FEEDBACK HAAGWEG- VEERS

**INFORMATIEAVOND DIJKVERSTERKING
WATERSCHAP LIMBURG**

WOENSDAG 8 FEBRUARI

SAMENVATTING DOCUMENT BEWONERSVRAGEN HAAGWEG-VEERS

VERRUIMING MOGELIJKHEDEN

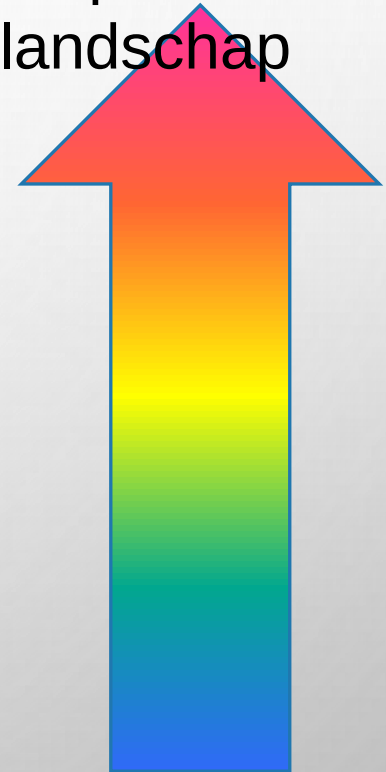
**Bewoners
unaniem tegen.
Schade 0 €**

**Mogelijk binnen
de Waterwet
Schade max
220k€**

**Dijk uit de
Waterwet
Schade max
470k€**
